改善箇所説明図

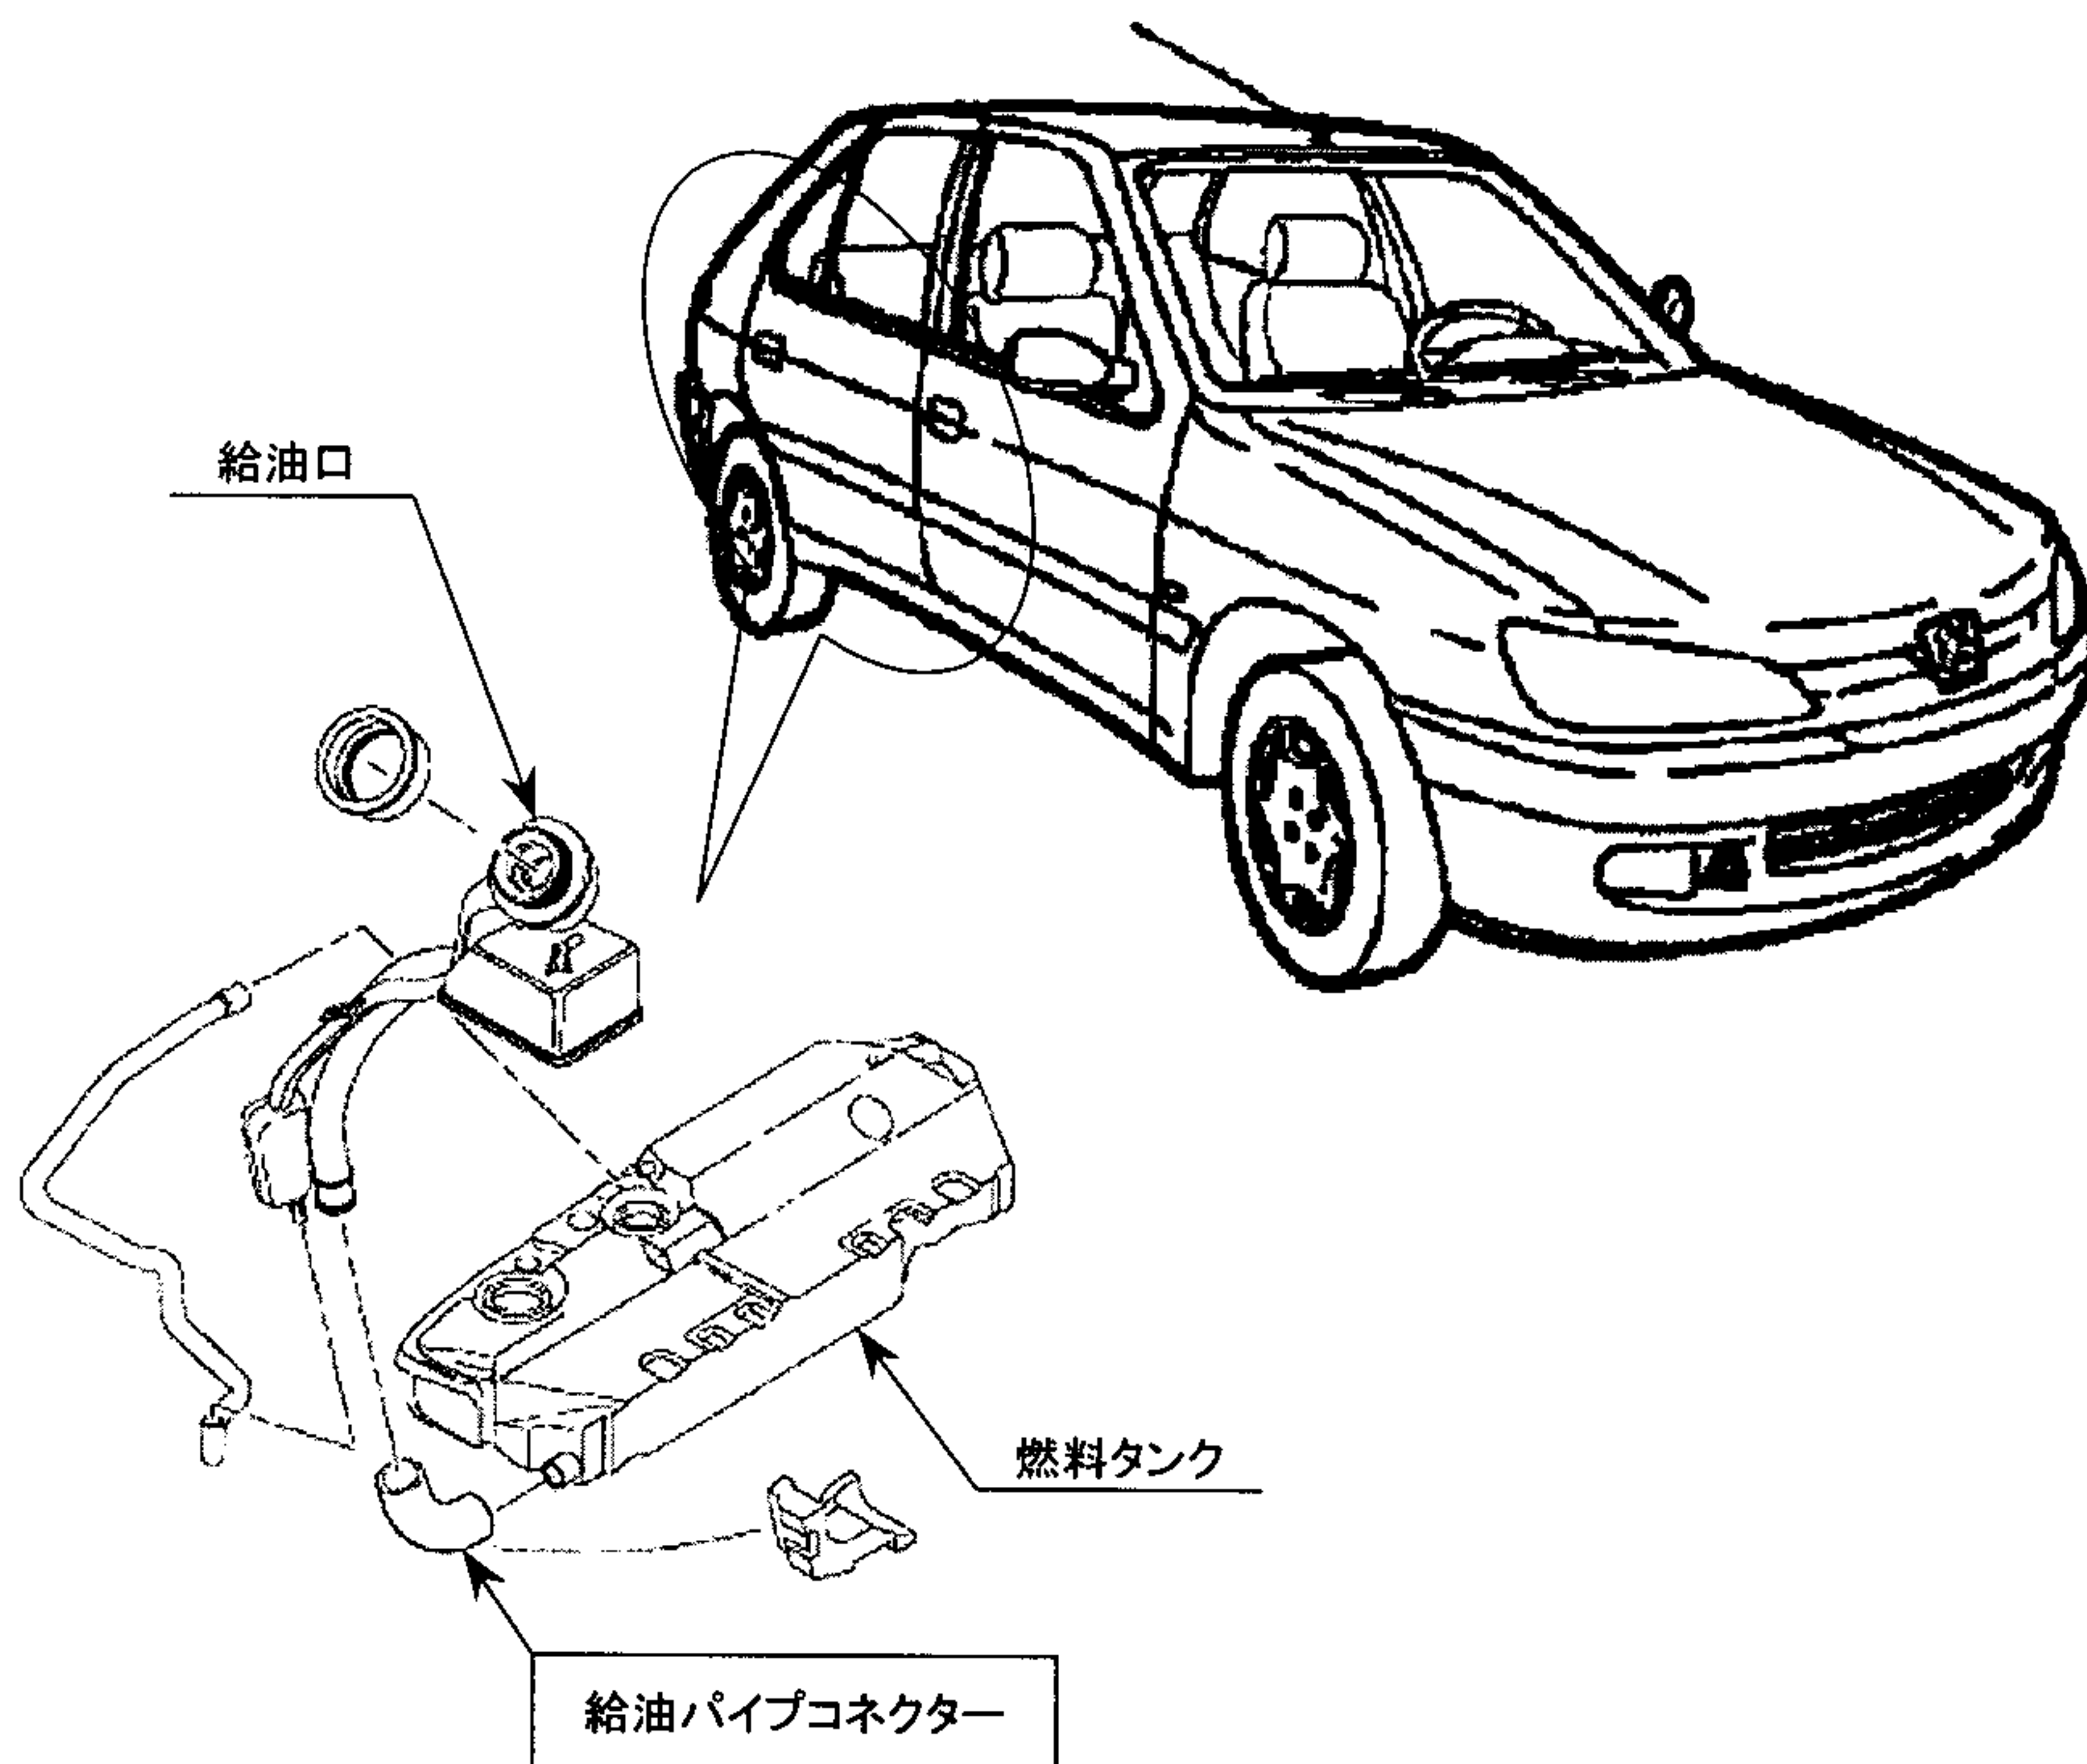
不具合発生箇所

燃料装置の給油パイプコネクターの成形方法が不適切なため、このままで使用を続けると、当該コネクター一部の成形時の継ぎ目部に亀裂が生じることがあり、最悪の場合、当該部位より燃料が漏れるおそれがある。

改善内容

全車両、当該コネクターを対策品と交換する。

識別表示

部品の上に成形時の継ぎ目のあるものは未対策品。シームレスのものは対策品である。
